Tähelepanekud 15.05.2025

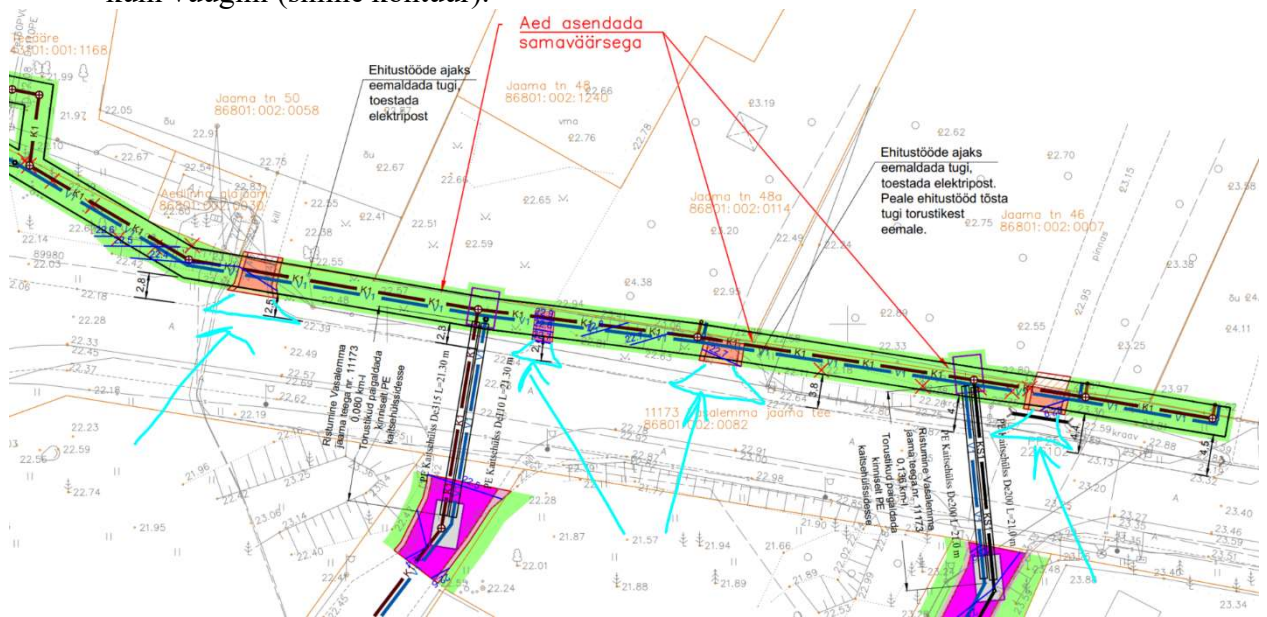
- Esitatud on kaks erinevat katete taastamise versiooni, palume asendiplaane ja materjale ühtlustada ja esitada ühesed andmed.
- Riigitee ääres haljasalal olukorra taastamine sh juhime tähelepanu km 0,1 paiknevale piirdeaiale, mis asetseb nn künka otsas, ehk kui taastatakse kungas, siis taastada viisil, et see hiljem uhtuma ei hakkaks ega hakkaks mõjutama piirdeaia püsivust. Samuti tuleb arvestada ka teiste kungaste taastamisel, et hiljem ei toimuks uhtumist.

Samuti ei tohi tekkida riigitee äärde ühtlast kallet riigitee poole, selliselt et vesi voolaks riigiteele. Vajadusel näha ette täiendav materjali äravedu või vastavate süvendite moodustamine.

Tagada ol.olevate kraavide säilimine teeääres – korrastustööde etapis taastada, puhastada.

Palume kajastada antud asjaolud seletuskirjas ning asendiplaanil.

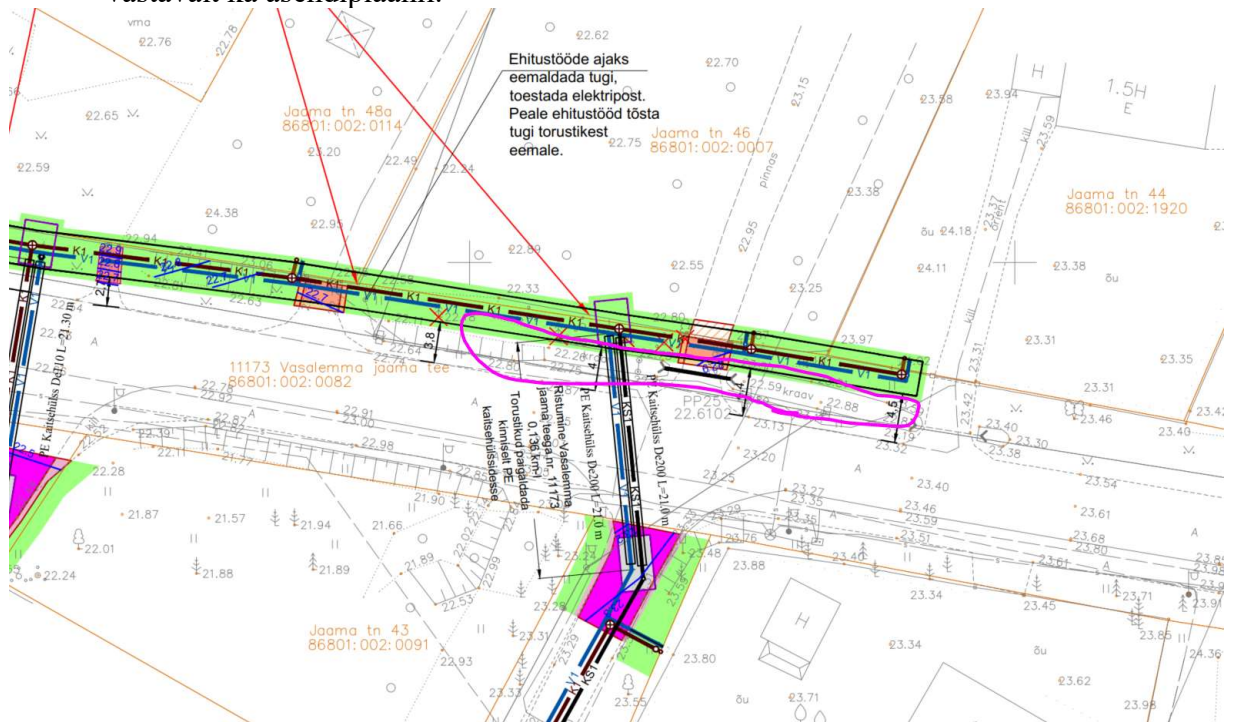
- Katete taastamise osas palume mahasõitude ja kõnnitee juurdepääsu osas taastada katted kuni vuugini (sinine kontuur).

- Palume näha ette antud asukohtades ka truubi ja kraavide taastamised. Kajastada vastavalt ka asendiplaanil.
